Oggetto: Procedura di Verifica di Assoggettabilità a VIA, ai sensi dell'art. 19, del D.Lgs. 152/2006.
Opera strategica "Asse Viario Marche-Umbria e quadrilatero di penetrazione".
Intervalliva di Macerata, tratto Sforzacosta (svincolo S.S. 77) - Pieve e collegamento al
capoluogo, tratto Pieve-Mattei. Tratto 2: collegamento tra la località La Pieve (innesto
S.P. 77) e Via Mattei in Comune di Macerata. Osservazioni.

Oggetto: [ID: 5739] (V00798) Procedura di Verifica di Assoggettabilità a VIA, ai sensi dell'art. 19, del D.lgs. n. 152/2006. Opera strategica "Asse Viario Marche-Umbria e quadrilatero di penetrazione". Intervalliva di Macerata, tratto Sforzacosta (svincolo S.S. 77) - Pieve e collegamento al capoluogo, tratto Pieve-Mattei. **Tratto 2:** collegamento tra la località La Pieve (innesto S.P.77) e Via Mattei in Comune di Macerata. Società Quadrilatero Marche Umbria S.p.A. **Trasmissione verbale incontro tecnico.**

SINTESI DELLA SEDUTA DEL TAVOLO TECNICO DEL 04/03/2021

ALLEGATO CARTOGRAFICO AL VERBALE DEL TAVOLO TECNICO ESAME OSSERVAZIONI

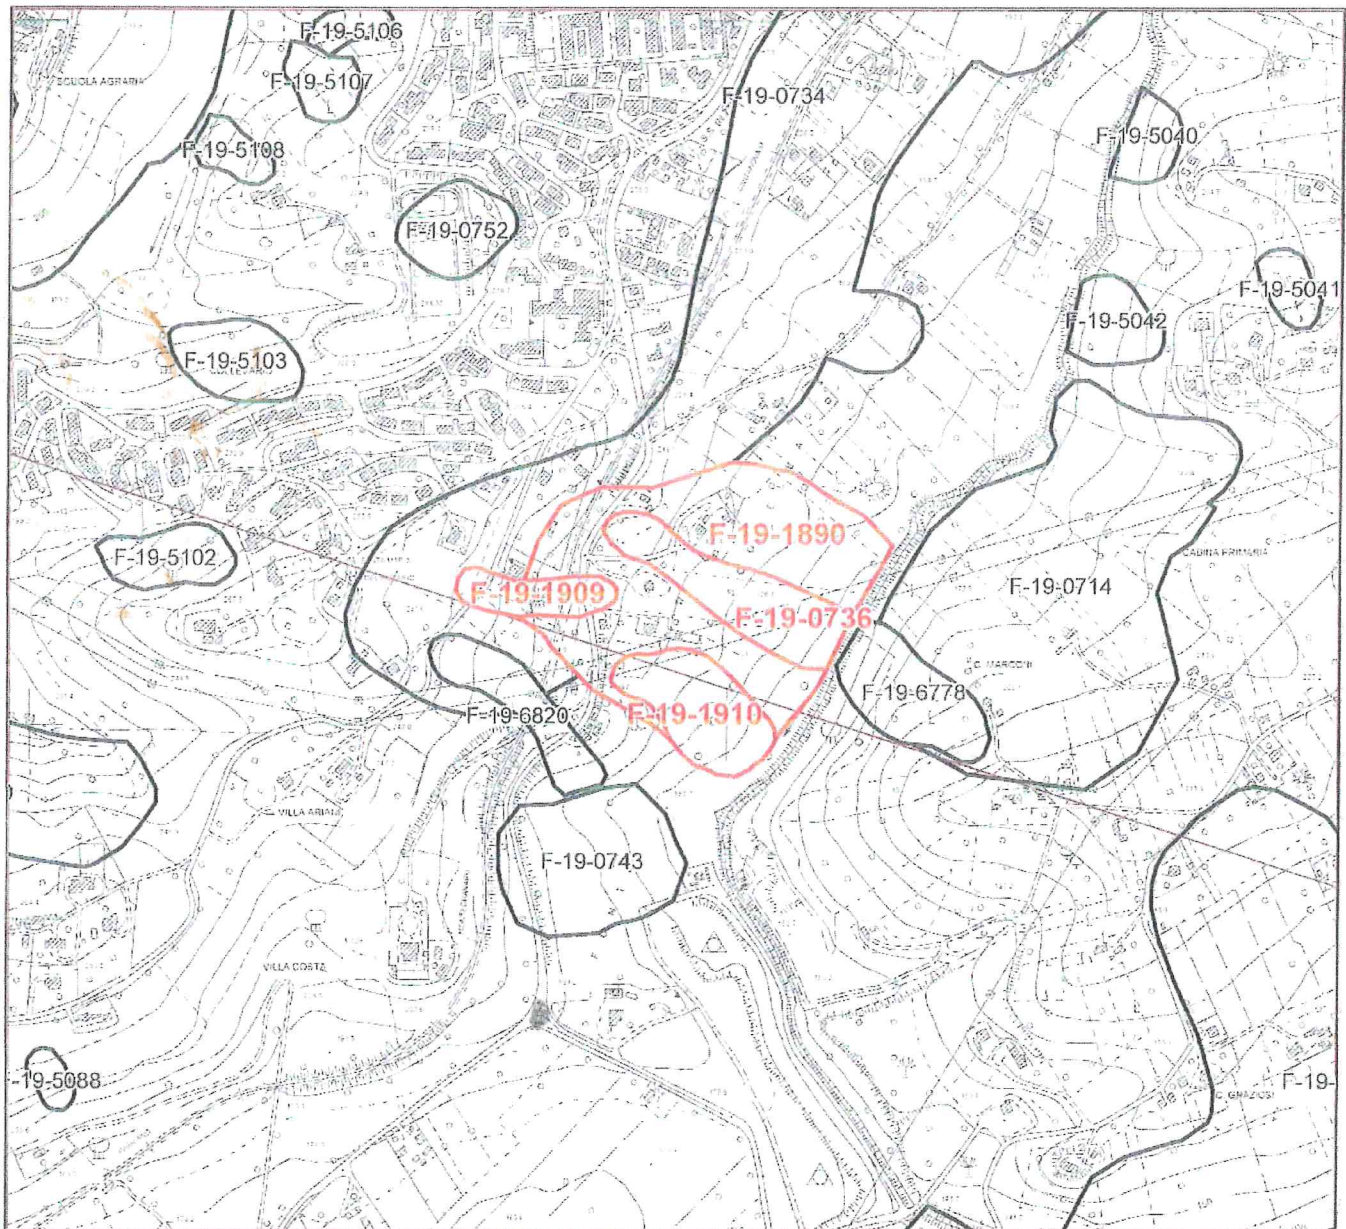
Cremonesi da lettura alla nota della P.F. "**Tutela delle Acque e Difesa del Suolo e della Costa**" nella parte in cui si fa riferimento alle nuove aree PAI. Condivide in visione l'allegato cartografico al verbale del tavolo tecnico n. 0010 del 08/06/2017 relativo ai movimenti franosi così come aggiornati da cui si può rilevare la presenza di un'area con Rischio 3 e Pericolosità 3 **Allegato 4**.

Marino (Quadrilatero) rileva alcune differenze tra i movimenti franosi riportati nella planimetria attuale e quelli studiati nel progetto elaborato da Quadrilatero.

Farotti evidenzia che tale situazione, sia pur non ufficialmente nota a Quadrilatero prima della seduta odierna, dovrà essere tenuta in considerazione, e pertanto verranno effettuati gli opportuni approfondimenti.

Pasca chiarisce che alla luce di quanto appreso oggi in merito alla cartografia PAI, è opportuno che la società Quadrilatero produca la documentazione aggiornata in tempi brevi.

Cremonesi e **Ciccioli** concludono la seduta. La planimetria inerente gli aggiornamenti dei movimenti franosi e i contributi istruttori saranno allegati al verbale e trasmessi unitamente a quest'ultimo al Ministero della Transizione Ecologica per gli adempimenti di competenza.
